REF: EXPTE. N° 2435/2019, OBRA:
“CONSTRUCCIÓN DE EDIFICIO DE GUARDIA Y
CIERRE PERIMETRAL DE SEGURIDAD
CORRESPONDIENTE AL SERVICIO
PENITENCIARIO”.

COMUNICADO N°2

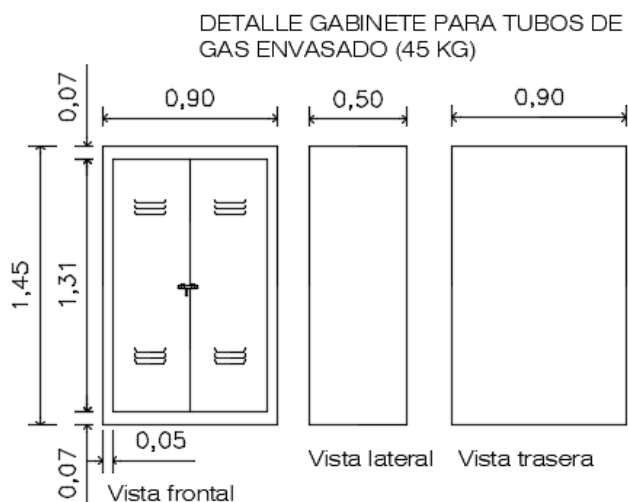
- ❖ **CONSULTA N°2:** Además de las veredas hormigonadas que conducen a cada uno de los contenedores, está previsto algún otro contrapiso y/o losa para el sector donde se instalan los contenedores?

Respuesta: Solo se hormigonará lo especificado en aquellos planos que forman parte de la Licitación. Cabe aclarar que, las bases de apoyo de cada uno de los contenedores serán dados de hormigón, de dimensiones establecidas en planos y que, se deberán construir bases para TRES (3) contenedores; el cuarto contenedor no deberá instalar de acuerdo a las disposiciones del Ministerio de Seguridad.
